NO.
402

BETR.
Airconditioning

In dit Service Bulletin vindt u onder de items A, B, C en E aanvullingen en wijzigingen voor Servicehandboek Reparatie en onderhoud, Hoofdgroep 8(87), 1987-.. Airconditioning.

Airconditioning

A1 Speciale gereedschappen voor borgveerkoppeling

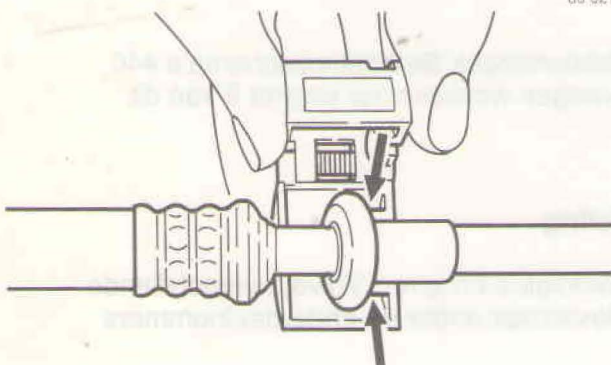
Leidingen verbonden door een "borgveerkoppeling" kunnen, afhankelijk van hun diameter (3/4" of 1/2"), ontkoppeld worden m.b.v. het speciale gereedschap 999 5384-6 of 999 5385-3.

A2 Speciale gereedschap aanbrengen

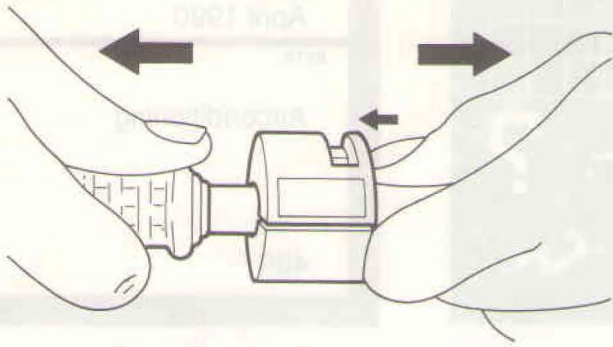
Open het gereedschap en plaats het om de koppeling (zie afbeelding).

Borgveerkoppeling demonteren

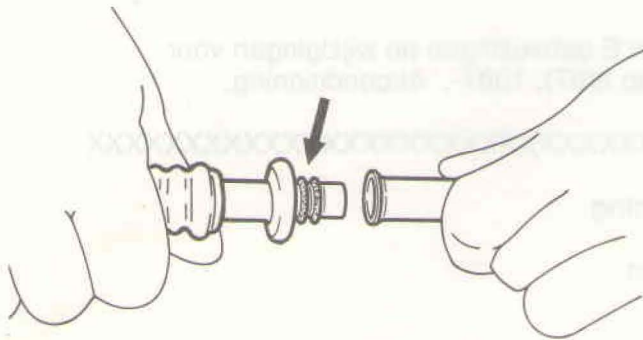
Druk met de duim het speciaal gereedschap naar de slangzijde van de koppeling, en trek gelijktijdig de twee delen van elkaar. (Bij de koppeling aan de droger moet het hulpgereedschap richting droger gedrukt worden.)
